I consiglieri comunali del Comune di Montecrestese

**Oggetto:** osservazione istruttoria VIA “Razionalizzazione della rete a 220kV della Val Formazza”

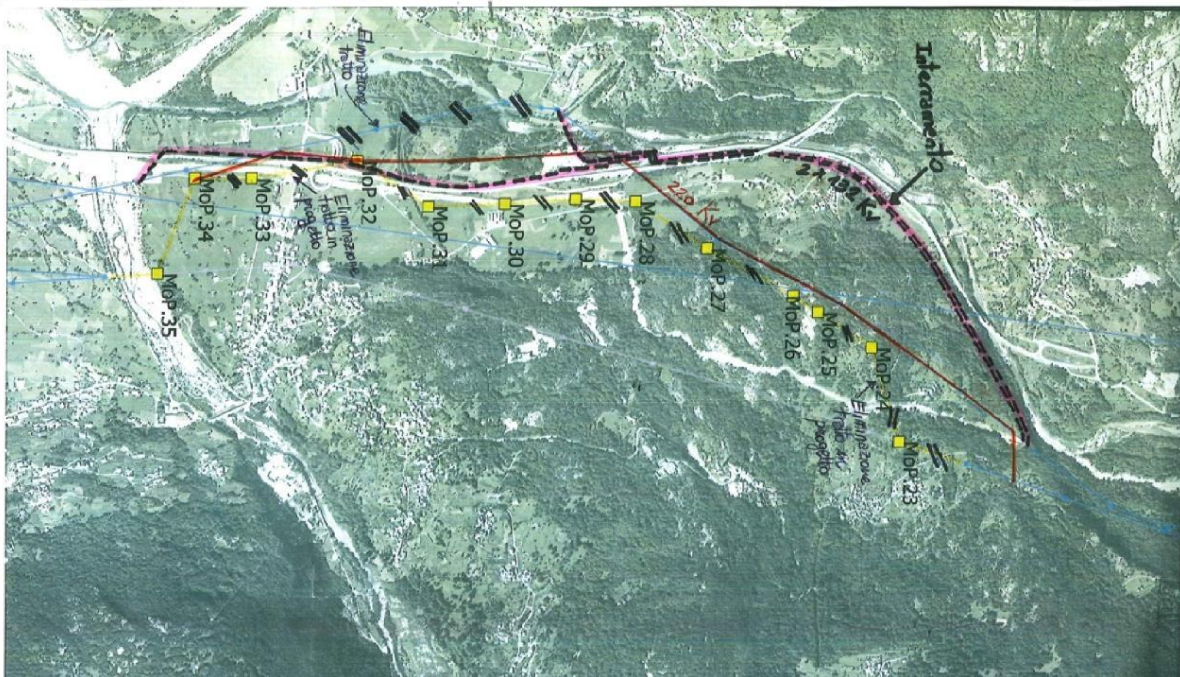
Considerato che nella planimetria delle osservazioni allegata alla delibera di G.C n 33 dell’08/04/22 è previsto l’interramento della linea 132 kV, si chiede di utilizzare lo stesso corridoio per interrare anche la linea 220kV (allegato 1);

Per tutti questi motivi riteniamo che, il passaggio di circa 30 pali di altezza di 40-60 metri, così come presentato dal progetto in oggetto, in questi territori montani ancora vergini, deturperebbe in maniera irrimediabile l’intera vallata e chiediamo quindi di trovare una soluzione alternativa al tracciato del

progetto della nuova rete elettrica in queste zone, valutando una alternativa di valle (allegato 2 ), che preveda degli interramenti dove possibile. Chiediamo un progetto al passo con i tempi, privo di anacronismi, compatibile con il rispetto dell'ambiente, come numerosi altri progetti di Terna S.p.a., già realizzati in altre zone del Paese.
